1. Nouvelle pompe à haute efficacité énergétique

2. Évolution de la version programme de la carte SCU 768-06 : de V3.8 à V4.2 - (Uniquement GSCR...)

2.2 Mise à jour de la version du programme - SCU 768-06

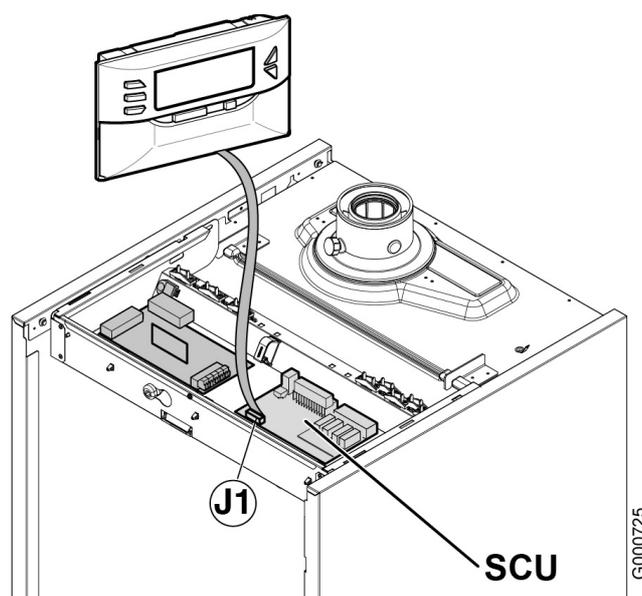
- ▶ Correction de divers textes affichés et traductions
- ▶ Dans certains cas, l'horloge n'avancait plus et restait bloquée : avec cette nouvelle version de programme ce problème est résolu. Le remplacement de carte n'est pas nécessaire.
- ▶ Affichage des valeurs mesurées (accès par la touche →) : ajout du paramètre **COURANT** indiquant la valeur instantanée du courant d'ionisation.
- ▶ Défaut **L36 - DEF.IONISATION** (Disparition de la flamme pendant le fonctionnement) : Ajouté les deux conseils supplémentaires ci-après pour aiguiller l'installateur:
 - Vérifier l'état de propreté des échangeurs
 - Vérifier le sens de raccordement des tuyaux départ et retour vers le préparateur d'eau chaude sanitaire (Si présent)

La mise à jour de la version du programme s'effectue en utilisant l'outil de programmation - Référence 100008191 (Colis AD264). La dernière version du programme est disponible en téléchargement avec l'outil de programmation.

Mettre la chaudière hors tension

- Raccorder le connecteur de l'outil de programmation sur le connecteur J1 de la carte SCU.
- Mettre la chaudière sous tension.
- Mettre à jour la version du programme en utilisant l'outil de programmation.

**Toujours mettre la chaudière hors tension avant de brancher ou de débrancher l'outil de programmation !**
